Locomotive Pointers

Technical Publications

Fig.3 - Sello de la armadura

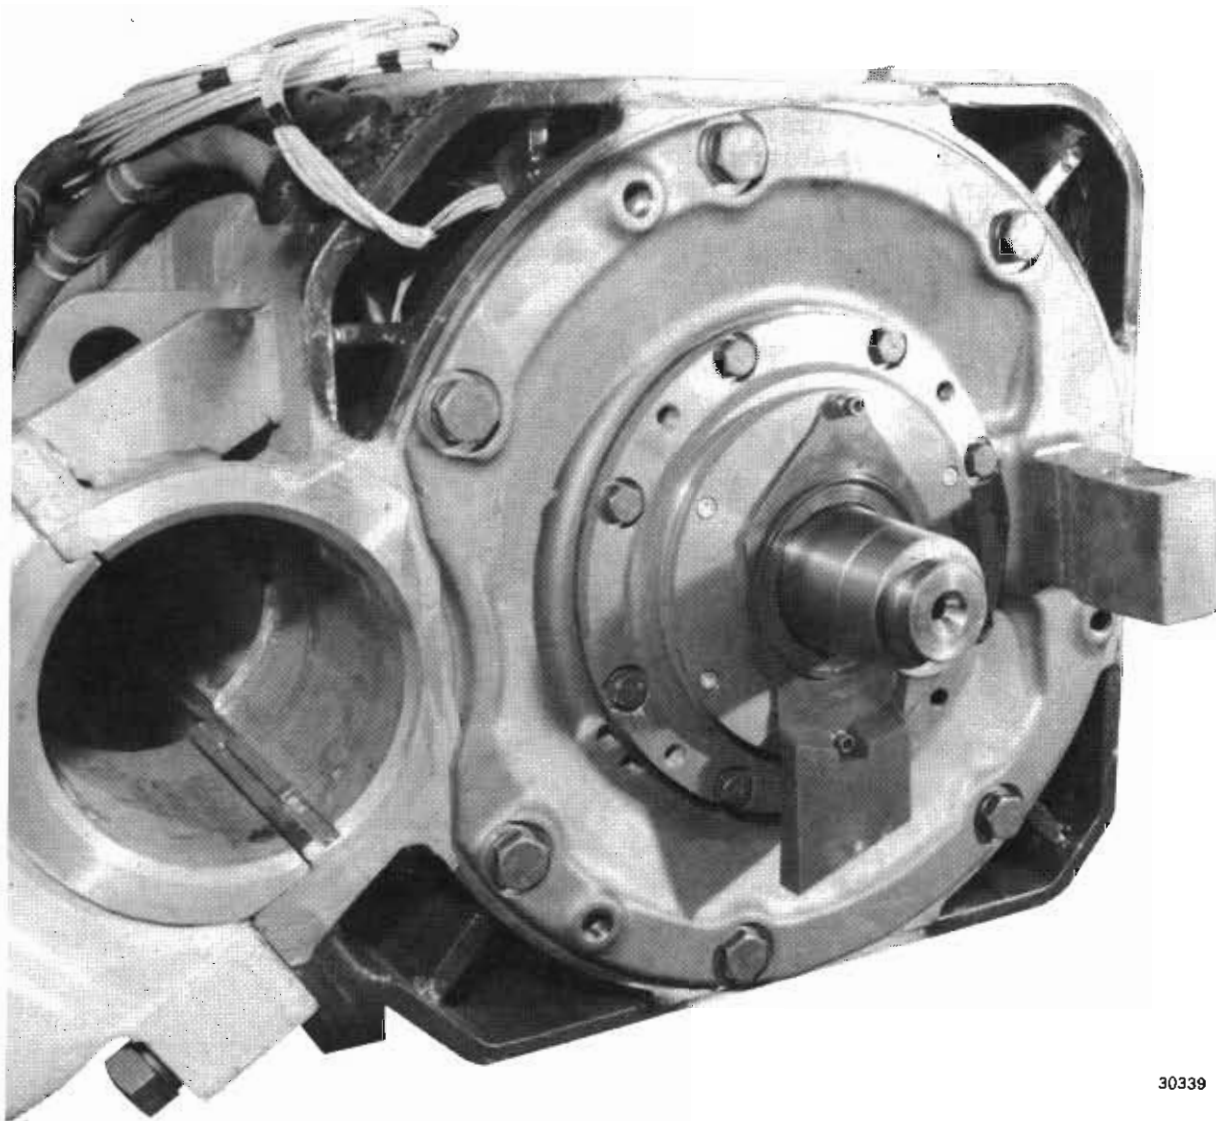
NUEVO SELLO DE PIÑÓN DE LA ARMADURA

EMD está ofreciendo un nuevo sello de plástico para el piñón, número de parte 40017174. Este nuevo sello del piñón, cuando se utiliza junto con sellos de plástico para el eje (N/P 9535375 y N/P 9535376), reducen substancialmente las fugas de grasa de la tolva (carcaza del engrane motriz) lo cual significa un menor consumo de grasa y la posibilidad de prolongar los intervalos de mantenimiento.

El sello del piñón es un nuevo componente del motor de tracción y no reemplaza a ninguna parte ya existente. El nuevo sello encaja en el eje de la armadura en el extremo del piñón y se instala antes de montar éste en la flecha (Fig. 3). Su instalación es simple y consiste en remover los dos tornillos de cabeza embutida existentes que sujetan el sello del motor de tracción y colocar el nuevo sello del piñón aplicando un sellador a base de silicón. Las instrucciones para la instalación se describen en un folleto colocado dentro del empaque de cada sello.

La función de sellado es doble - primero, un ducto protege las dos ranuras de drenado en la cara del sello del motor de tracción e introduce una vuelta a 90° lo cual asegura el drenado constante de estas ranuras bajo cualquier condición de operación. Un segundo dispositivo de sellado es el sello de labio frontal integral que descansa en la cara posterior del piñón evitando que el lubricante penetre en el sello de laberinto interno del motor de tracción.

Fig.4 - Bomba de agua típica con arreglo tornillo/rondana

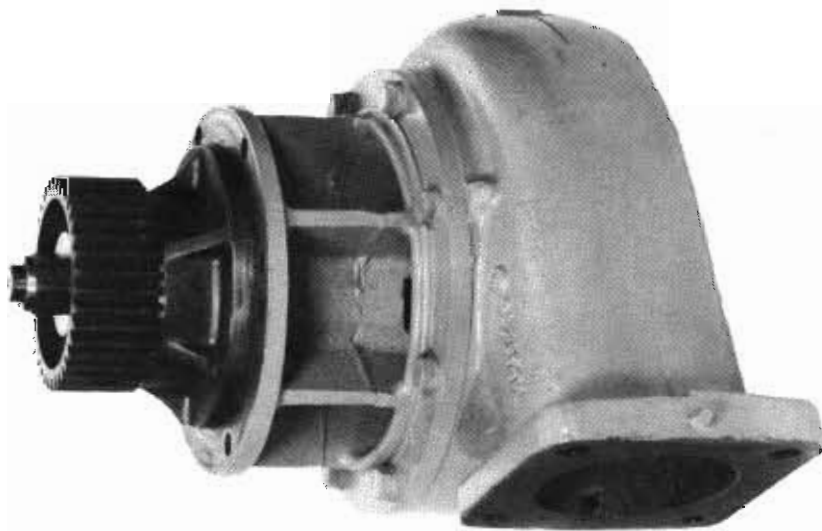
La carcasa del impulsor de la bomba de agua ha sido modificada para incorporar un arreglo a base de tornillos/rondanas en vez del sistema a base de birlos/tuercas. La figura 4 muestra los tornillos/rondanas que sujeta la carcasa del impulsor al soporte. En una fecha próxima se avisará cuando ya únicamente se surtirán bombas con el arreglo tornillo/rondana independientemente del número de parte solicitado.

Si un birlo requiere ser reemplazado en una carcasa de diseño actual, este puede ser reemplazado por una combinación de tornillo/rondana.
